# **G U T A C H T E N**

## **Neue Kernkraftanlage am Standort Temelín einschl. Ableitung der Generatorleistung in das Umspannwerk mit Schaltanlage Kočín**

**Kapitel V.**

**AUFARBEITUNG ALLER EINGEGANGENEN  
STELLUNGNAHMEN**

Diagramm - Einfluss lokaler Niederschläge ab der deutschen Grenze auf die Werte der lebenslangen Dosen [Sv] in Richtung SW, repräsentatives Individuum – Kind 1-2 Jahre; landwirtschaftlicher Verbraucherkorb, Wetterkategorie F

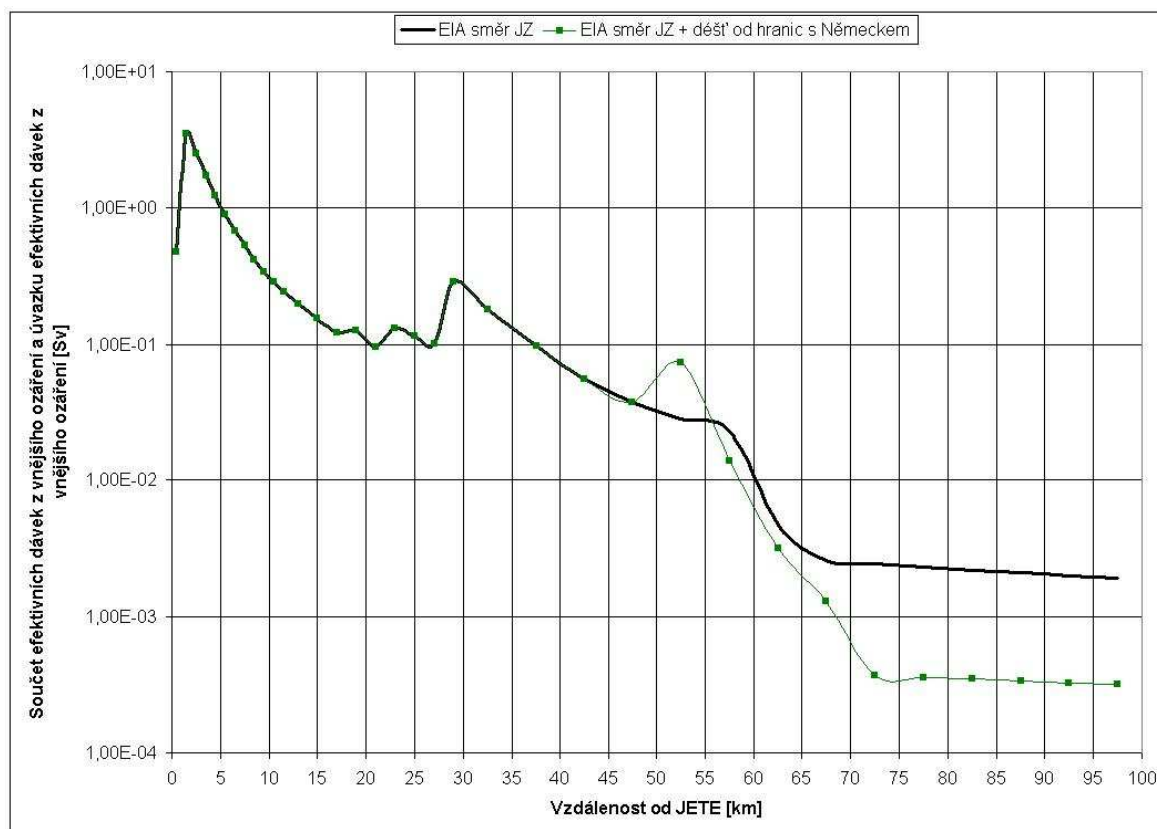
*Anhand der Anforderung des Verfasserteams des Gutachtens hat der Anzeiger folgendes Diagramm ergänzt, in dem die berechneten Werte der Dosen für diese Variante und die entsprechende in der UVP angeführte Variante (Wetterkategorie F ohne Niederschläge) dargestellt sind.*

/Bemerkung des Verfasserenteams des Gutachtens: das angewendete Diagramm ergibt sich aus eingeforderten ergänzenden Unterlagen zu Analysen der schweren Unfälle (Ergänzende Informationen zu Analysen der schweren Unfälle für die UVP-Dokumentation der neuen Kernkraftanlage Temelín – ÚJV EGP – 12/2010), welche in der Anlage 2 des vorgelegten Gutachtens angeführt sind/
